点検報告書

No. 210824

経緯 トレイ ASSY (部品コード 762103840) を購入されたが、「小物入れ」と「樹脂円盤」について外観不良をご指摘いただいた。トレーは止むなく使用した。

2 : 樹脂円盤 点検結果

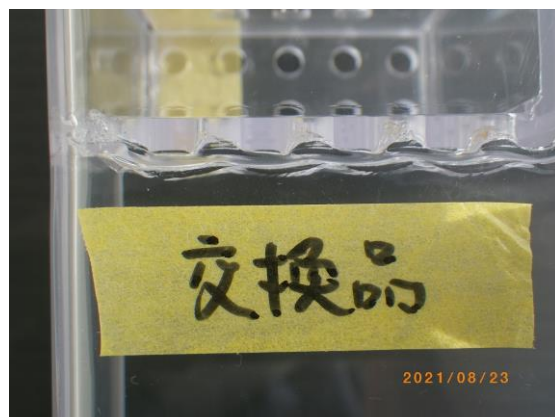
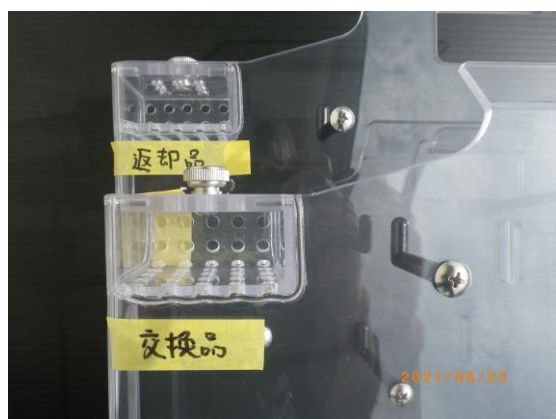
現物を確認した結果、キザキザ部分はバリでは無く接着部分の隙間でした。

隙間が大きいと接着不良の恐れがありますが、これは問題の無い範囲と判断いたします。

開封、ご使用した点と、弊社の点検結果から、トレーの交換は致しかねますが
今回のみ「2」を 選別したものと交換させていただきます。
ご指摘ありがとうございました。今後とも品質の向上に努めてまいります。
